DODATEK Č. 2 SMLOUVY O DÍLO

NÁZEV VEŘEJNÉ ZAKÁZKY	STAVEBNÍ ÚPRAVY MASARYKOVY VEŘEJNÉ KNIHOVNY A TURISTICKÉHO INFORMAČNÍHO CENTRA VSETÍN V OBJEKTU Č.P. 1356
VEŘEJNÁ ZAKÁZKA DLE PŘEDMĚTU	VEŘEJNÁ ZAKÁZKA NA STAVEBNÍ PRÁCE
FORMA ZADÁVACÍHO ŘÍZENÍ	NADLIMITNÍ OTEVŘENÉ ŘÍZENÍ
EVIDENČNÍ ČÍSLO VZ	MUVS-S 4905/2024
PŘEDPOKLÁDANÁ HODNOTA VEŘEJNÉ ZAKÁZKY	53.500.000,- Kč bez DPH

Změnový list stavby

Název stavby: **Stavební úpravy MVK a TIC Vsetín**

S:	1	Stavební úpravy MVK a TIC
O:	1A	MVK
R:	ZL 10	Dobetonávky otvorů

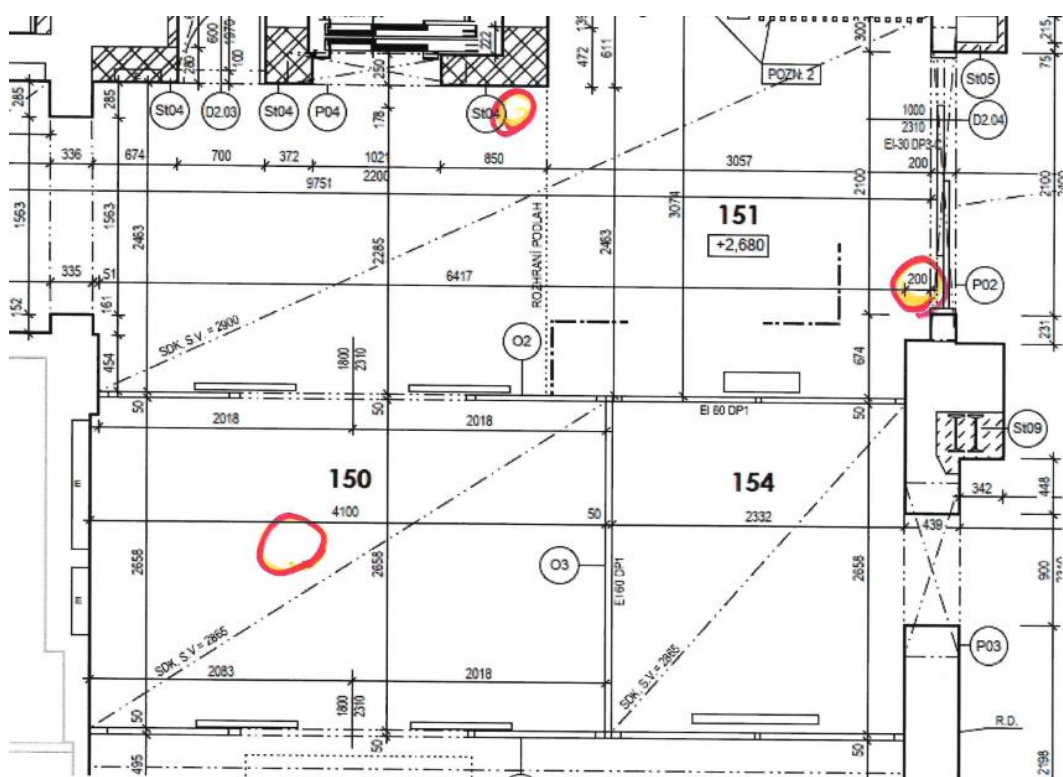
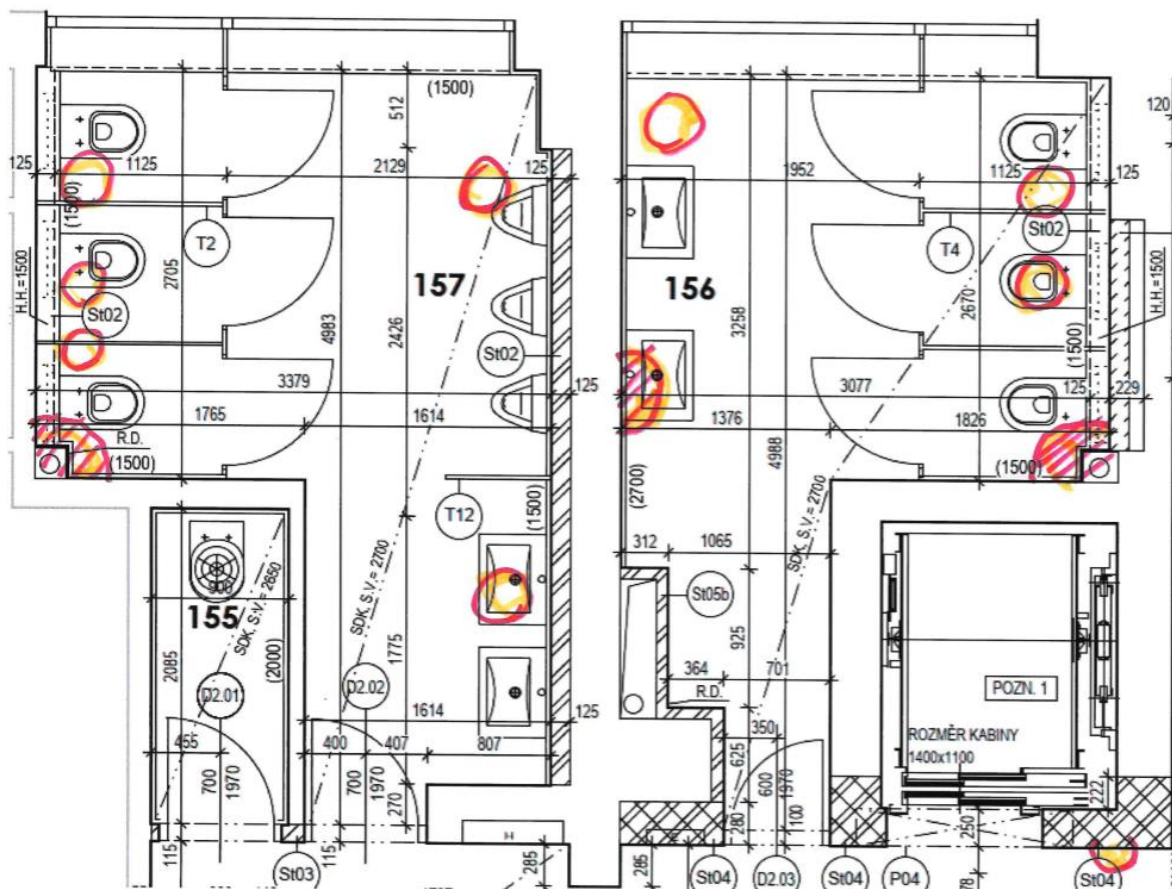
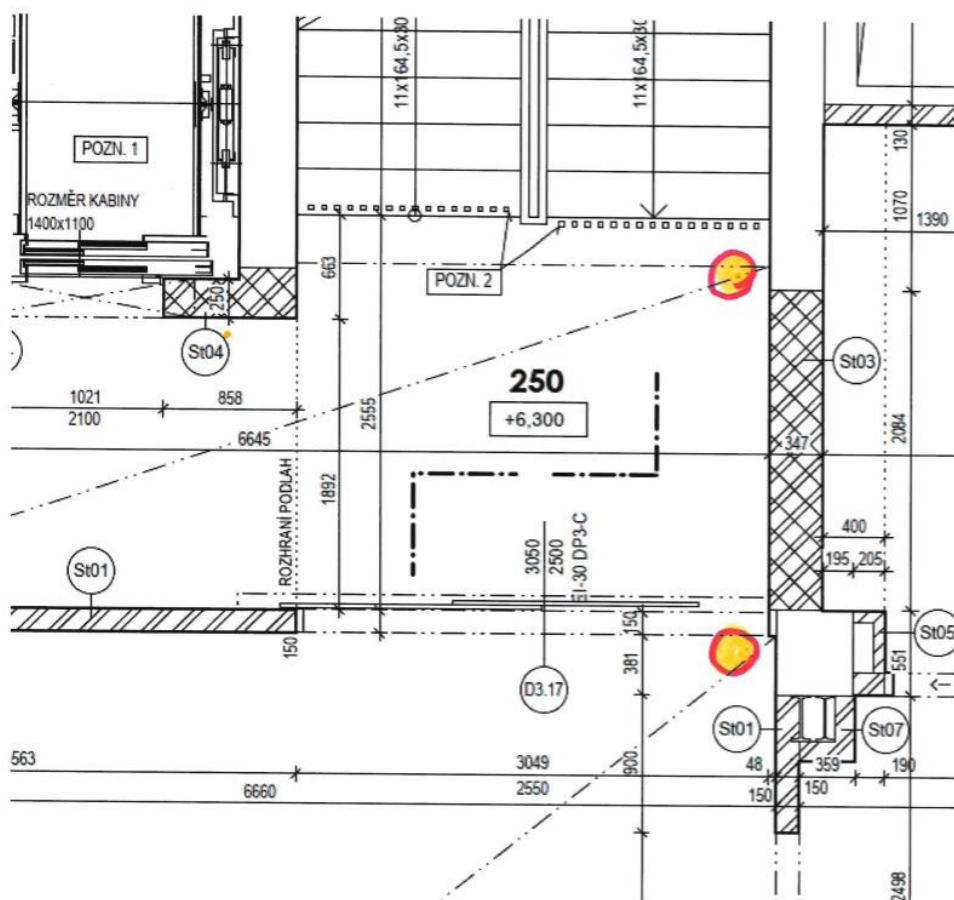
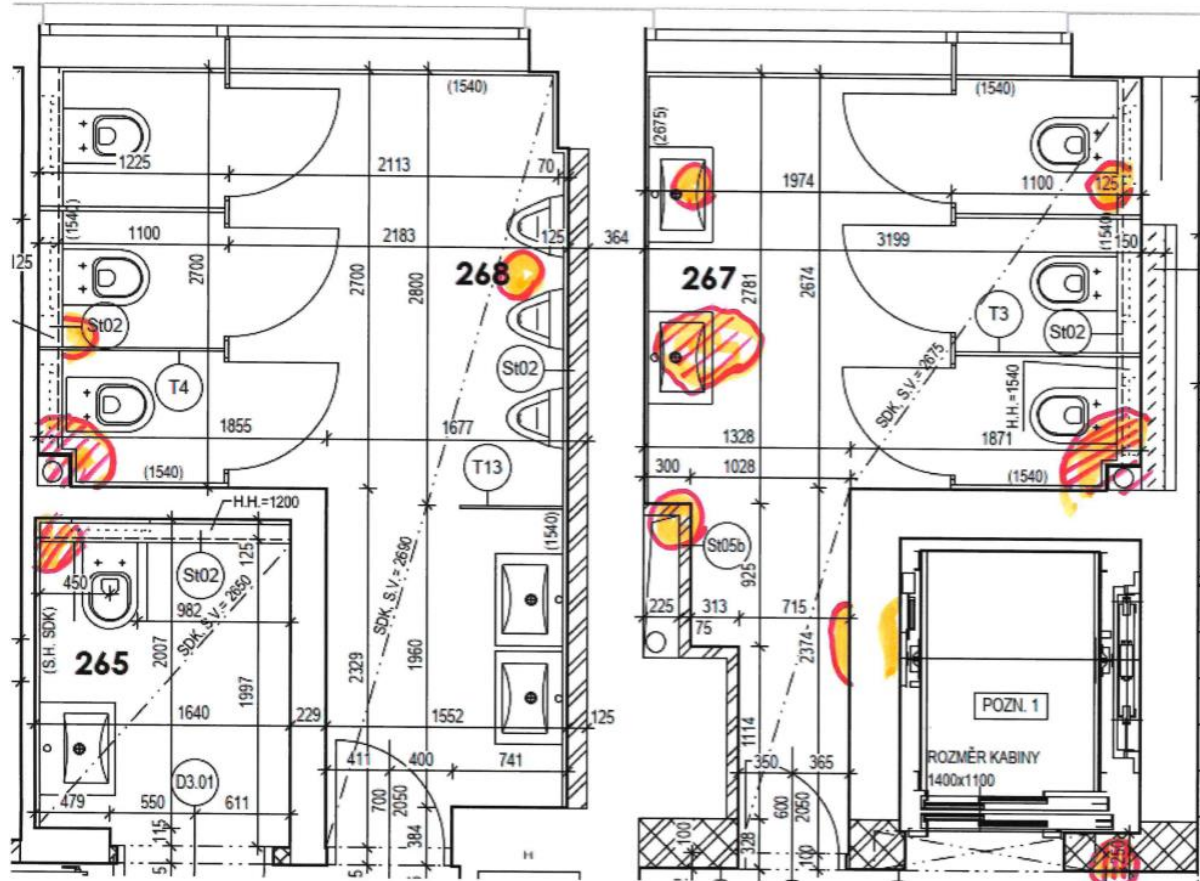
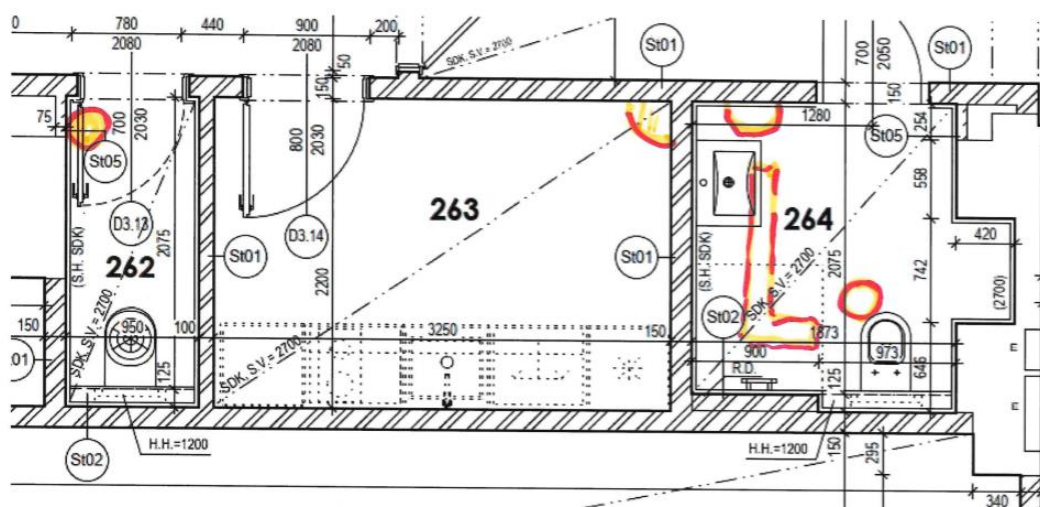
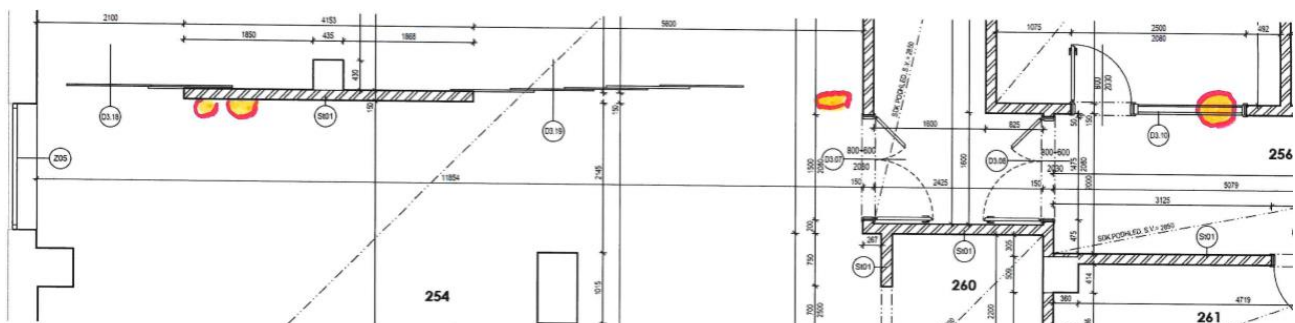
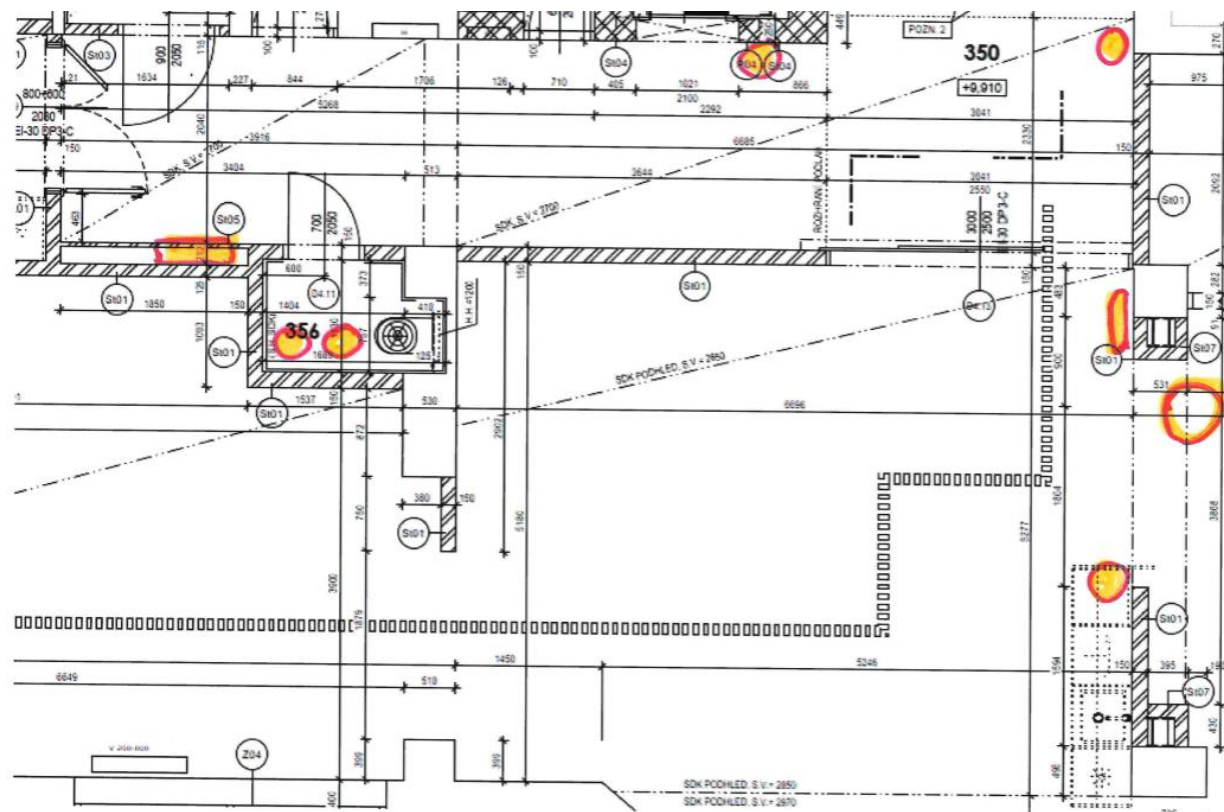
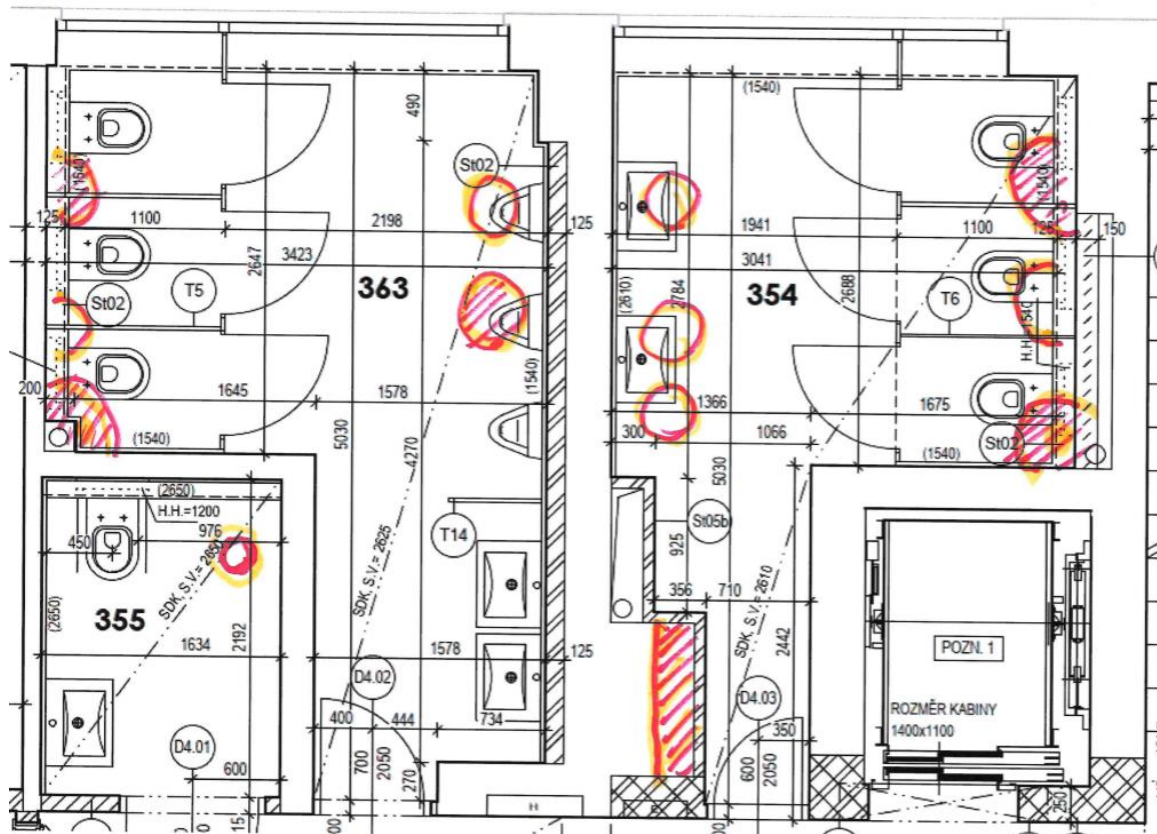
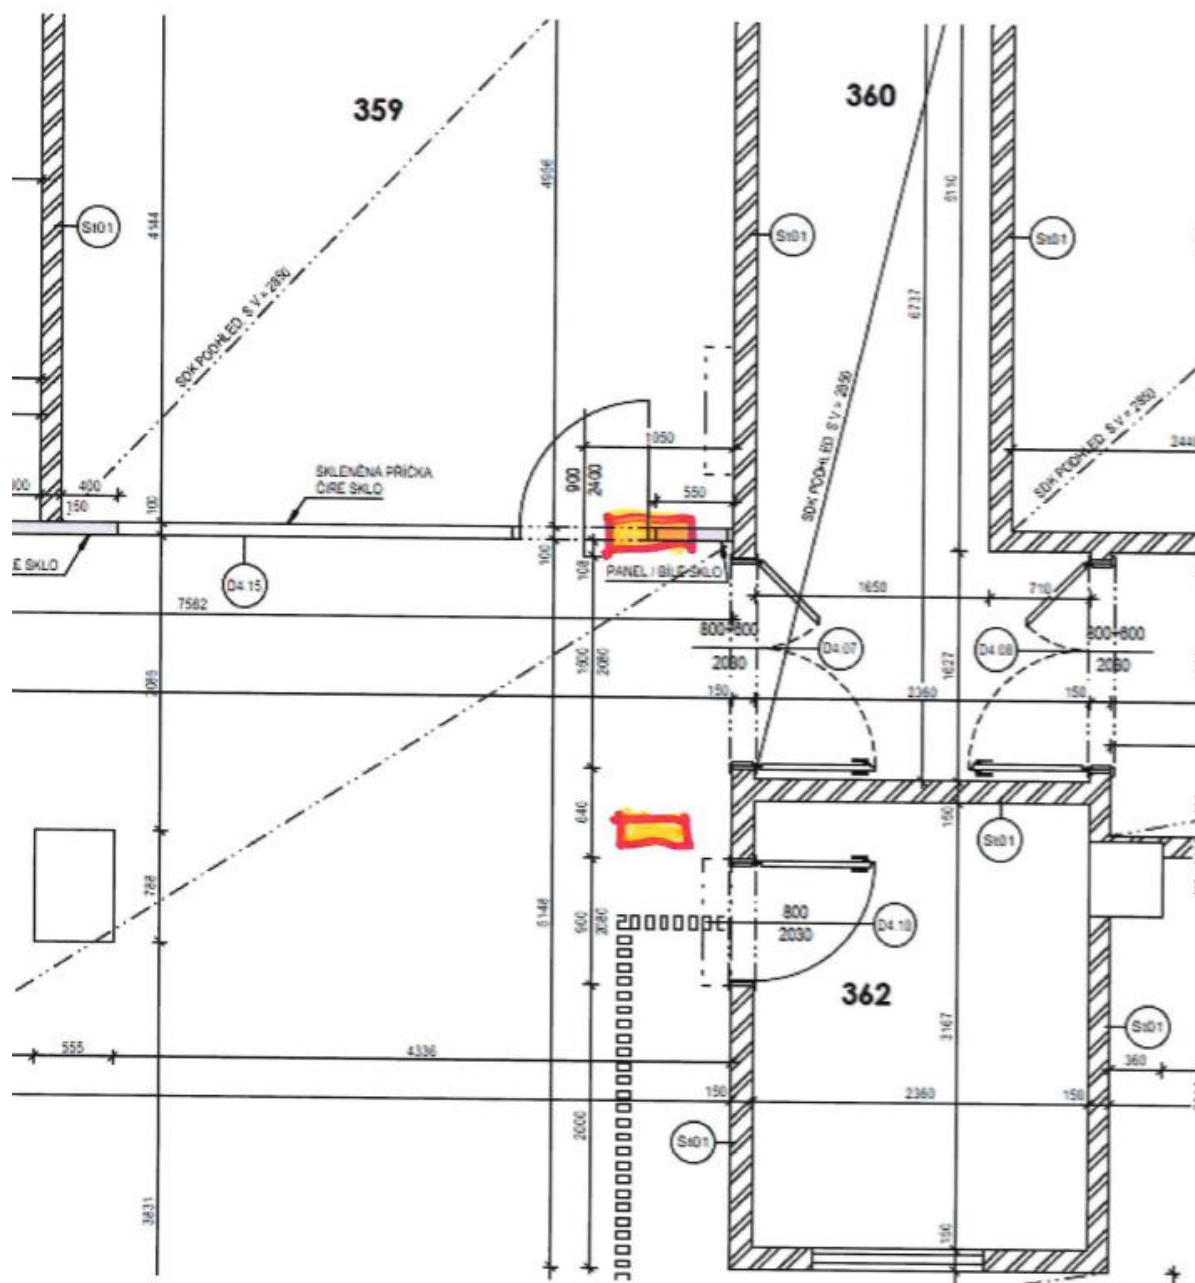
Dobetonávky otvorů

Po odbourání betonových potěrů a po demontáži instalací, které byly skryty ve zděných konstrukcích a šachtách vznikly ve stropních konstrukcích otvory, které je nutno dobetonovat a provést vyrovnání pro následnou montáž instalací a pokladku kročejové izolace. Tyto otvory se vyskytují v hygienických místnostech a chodbách v 1NP - 5NP. S ohledem na zjištěný stav stropních konstrukcí, bylo nutné zapravit vzniklé otvory pomocí ocelových trnů vlepených epoxidovou hmotou a dobetonování prostupů.
